INDESIT company

Modèle:
ARMXXF145FR

Code commercial:
F054647

1140350B Vue éclatée

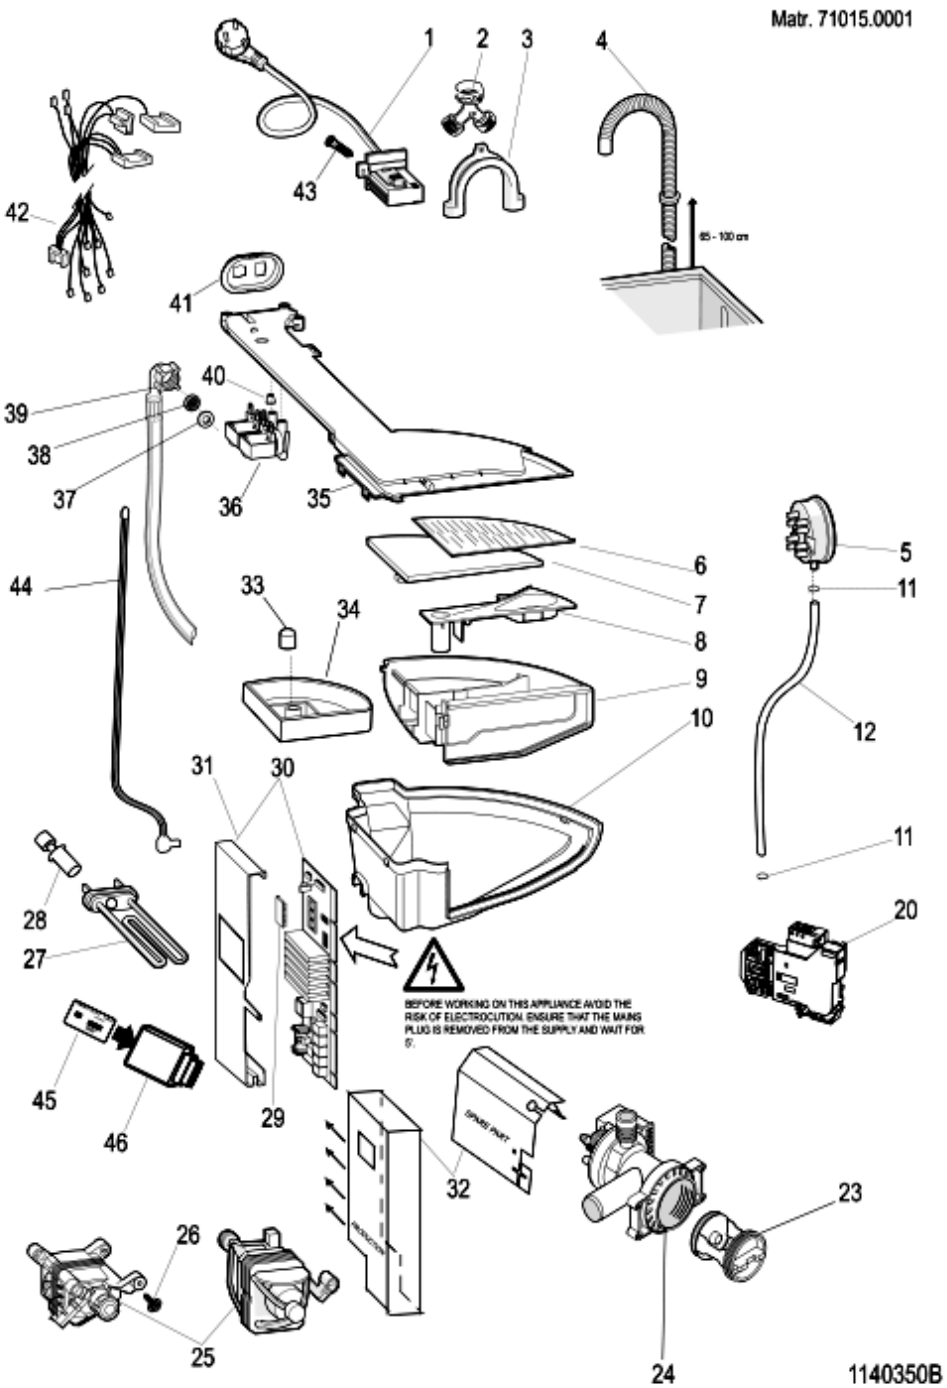
n4208h01: CHANGEMENT DU CABLAGE MODULE

Sur les Comunanza lavante-séchante (code usine 80) produites à partir du numéro de série 60601.0001, la connexion J10 du module au boîtier de résistance change d'une connexion simple à une connexion double J13 et J14.
Lors de la mise en place du module sur un appareil fabriqué avant le numéro de série 60601.0001, il est nécessaire de convertir la connexion J10 en J13 et J14 en installant un câblage code C00141769. Le programme du module et ses fonctions ne sont pas affectés

1180410D

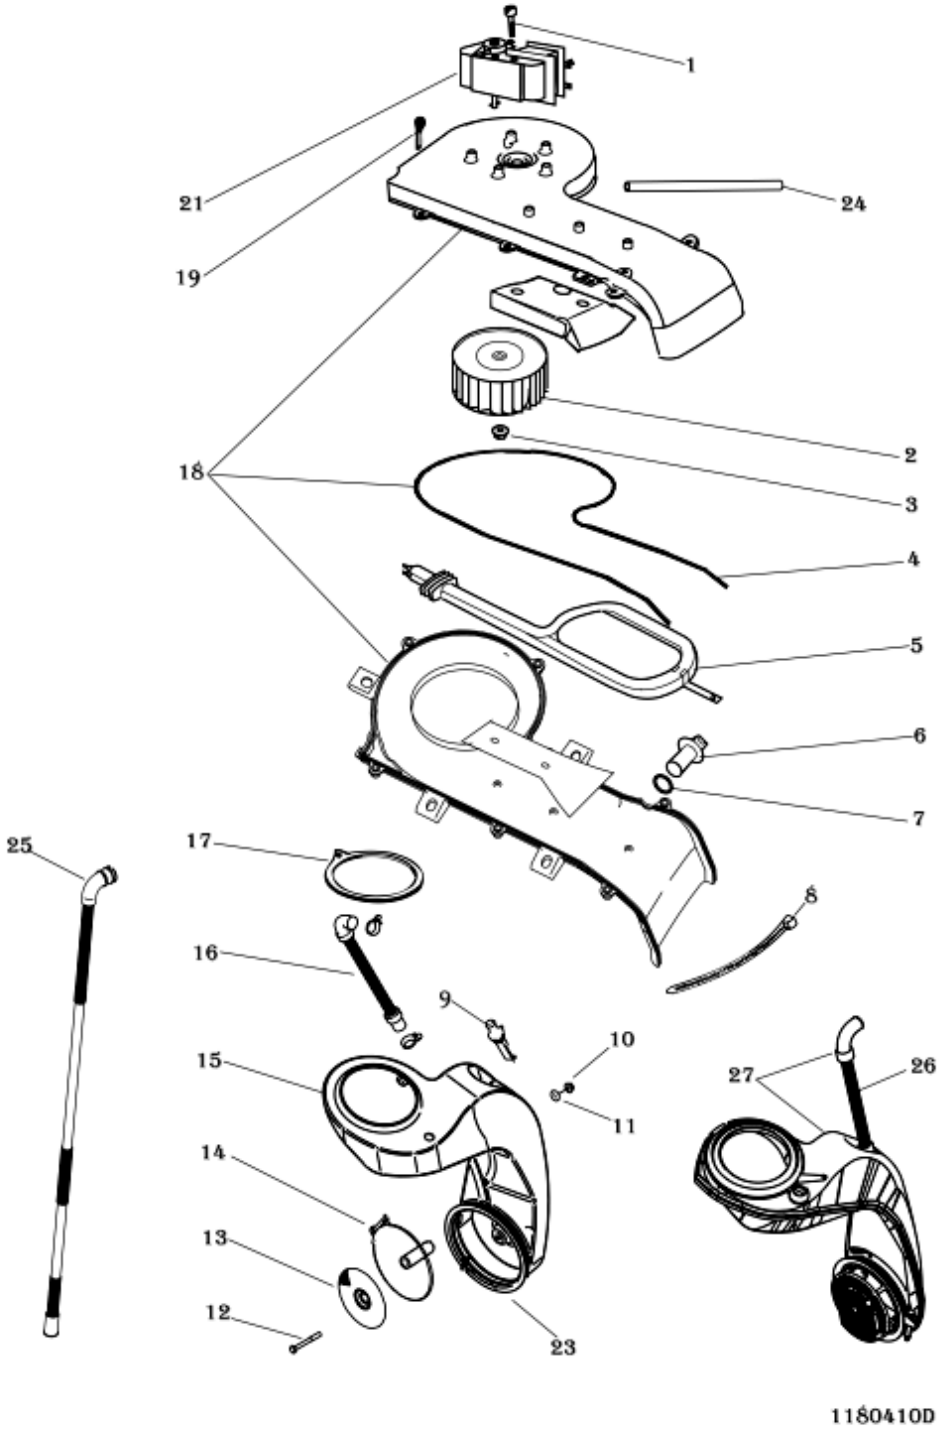
n4211c00: NOUVEAU FILTRE VAPEUR INTRODUIT

A épuisement de stock des anciennes pièces, il faudra mettre simultanément en place les nouveaux composants.
